**S.S. 78 "SARNANO - AMANDOLA"**

**PROGETTO DEFINITIVO**

N. ELABORATO:	CAPITOLO A – ELABORATI GENERALI
A006	CAPITOLO A0 – ELABORATI DI INQUADRAMENTO
	RISCONTRO ALLA RICHIESTA DI INTEGRAZIONI DELLA COMMISSIONE TECNICA VIA

## Riscontro alla richiesta di integrazioni della CTVA

A partire da questo presupposto sono state analizzate 3 alternative di tracciato come individuato nella planimetria sotto riportata.

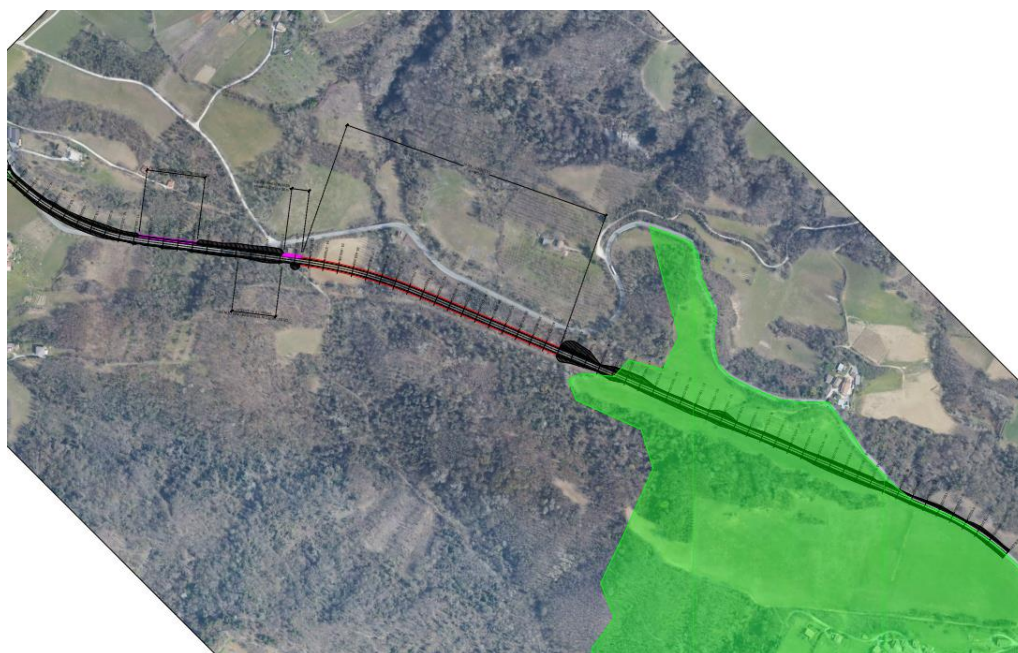
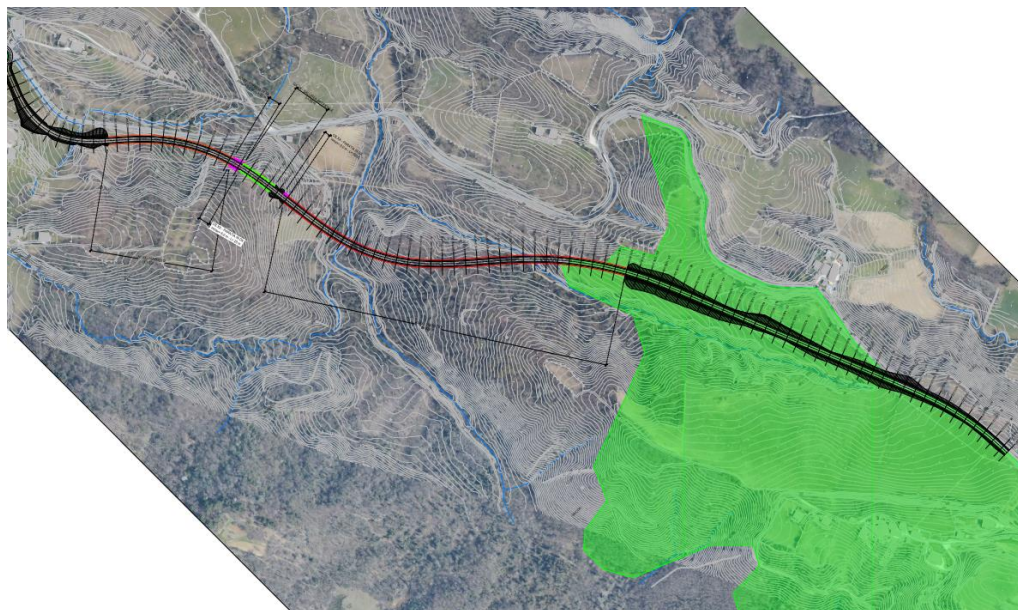
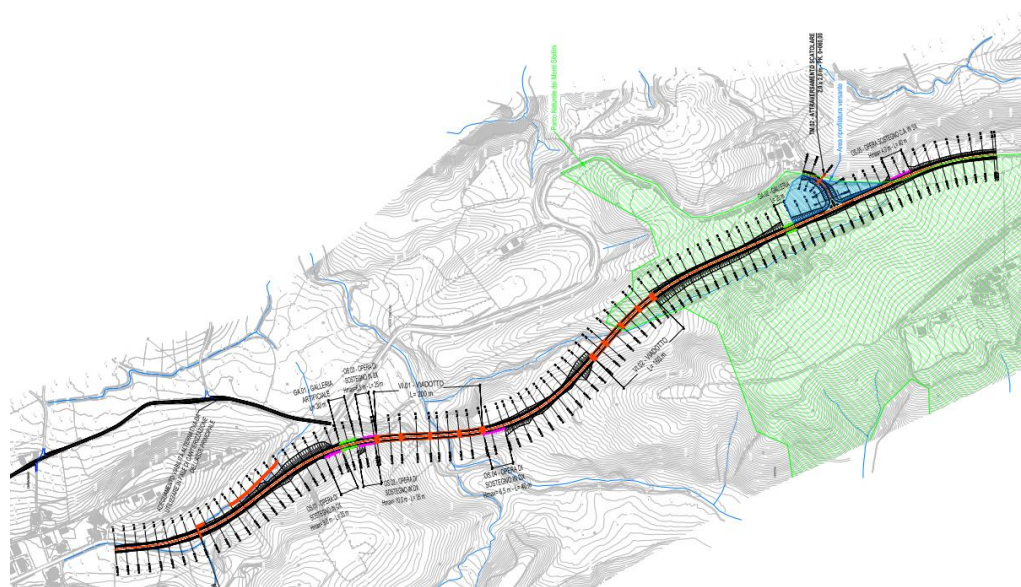
1.1.1. riportare in cartografia le possibili alternative localizzative rispetto al layout proposto della zona di intervento, di descriverle e confrontarle nel SIA, tenendo conto soprattutto delle interferenze dirette ed indirette con le aree protette (Parco Nazionale dei Monti Sibillini, IBA095 Monti Sibillini).

**R:** Le possibili alternative di tracciato sono state attentamente valutate in sede di progettazione preliminare.

Premesso che, per evidenti fattori morfologici locali non sono attuabili alternative localizzate nel corridoio in sinistra del tracciato attuale che comporterebbero ingenti opere d'arte nonché un significativo impatto ambientale

Un percorso prevalentemente rettilineo (alternativa arancione) che si mantiene il più possibile nei paraggi del tracciato esistente (risolvendone comunque le complesse tortuosità planimetriche) e che attraversa perpendicolarmente la collina di Montane; in questo caso, per non superare le pendenze limite di normativa (8%), occorrerebbe realizzare un viadotto molto esteso con pile significativamente alte un conseguente impatto non trascurabile sulla componente ambientale e paesaggistica.

Un percorso (alternativa verde) che si addentra più profondamente nel versante a monte con una galleria naturale e va poi a risalire nella valle parallela interna dove scorre il fosso delle Vosce, mantenendo le pendenze massime ordinarie di normativa (7%).

Trattasi di un percorso intermedio (alternativa rossa), che si addentra meno nel versante a monte sfruttando una breve galleria artificiale, attraversa il fosso delle Vosce e poi risale il costone opposto, con due viadotti in sequenza con una pendenza massima pari a 8%, (pendenza oltre il limite ordinario per strade di categoria C ma ancora concessa dalla normativa stessa per tratti non eccessivamente estesi in relazione alla natura e alla composizione del traffico presente (quindi lecita in questo caso)). L'interferenza con l'area Parco è, come precedentemente illustrato, è analoga alle precedenti soluzioni scartate.

### CANTIERE BASE – Sup. 6'900 mq

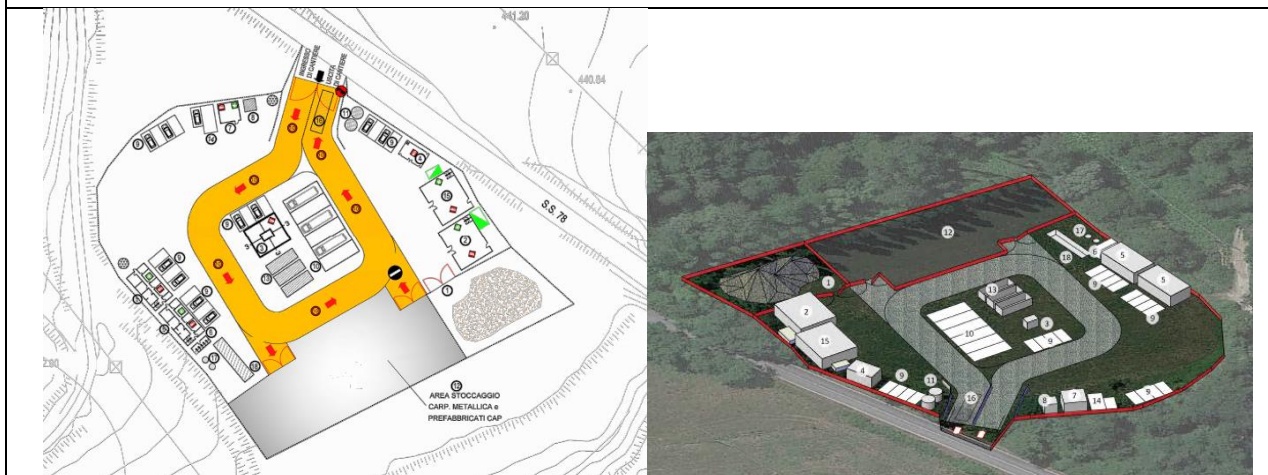
2.1. Sia negli elaborati di cantierizzazione sia in quello dello SIA non è presente una tabella di sintesi per le aree di cantiere individuate dal progetto in cui si riporta la superficie occupata e la destinazione d'uso dell'area secondo gli attuali strumenti di pianificazione territoriale. Si richiede al Proponente di fornire chiarimenti in merito e di aggiornare gli elaborati specifici.

**R:** Viene riportata in tabella una sintesi di quanto richiesto:

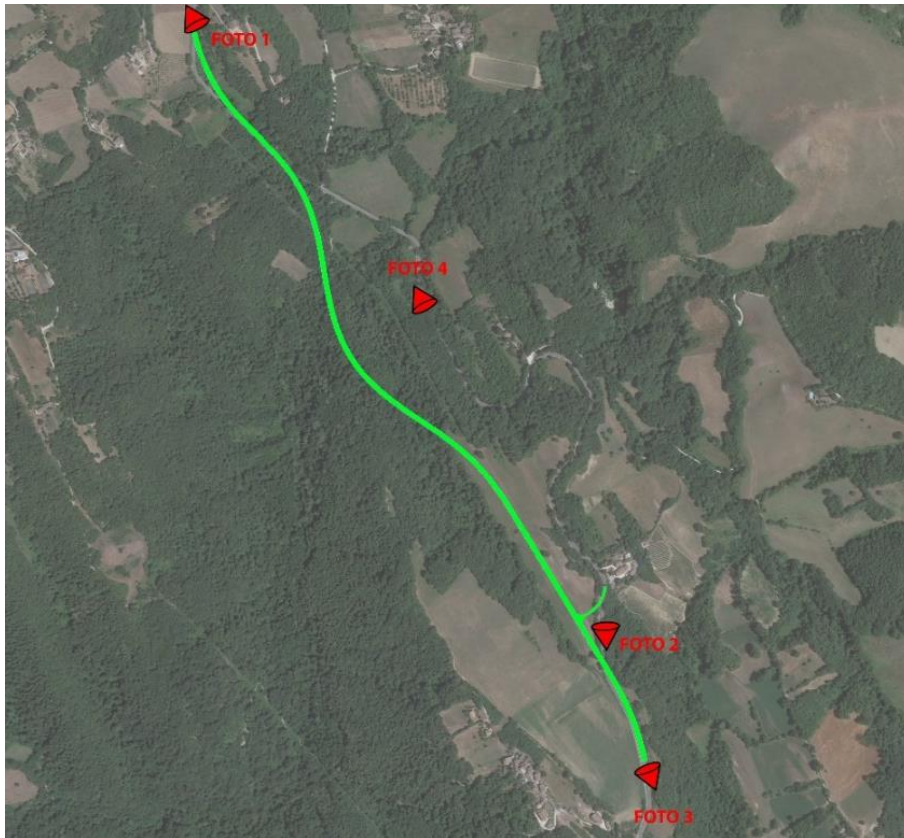
11.1.1. Si chiede di fornire ulteriori immagini ante operam e post operam attraverso fotosimulazioni che rendano maggiore evidenza dell'inserimento dell'opera nel paesaggio, da punti di vista statici e dinamici, da e verso i più importanti recettori sensibili, quali beni culturali e paesaggistici esistenti. Si chiede inoltre di produrre fotoinserti in corrispondenza degli svincoli, viadotto, galleria, muri di sostegno. Le foto simulazioni dovranno essere realizzate su immagini fotografiche reali e nitide, riprese in condizioni di piena visibilità, privilegiando punti di maggiore visibilità dell'opera, corredate da planimetria con coni ottici, ed infine immagine aerea che rappresenti la totalità degli interventi specificando i materiali da costruzione, le colorazioni adottate, e le relative opere di mitigazione.

**R:** Di seguito si riportano alcuni fotoinserimenti, come richiesto, che è possibile individuare planimetricamente nello stralcio con i coni ottici di seguito riportato.
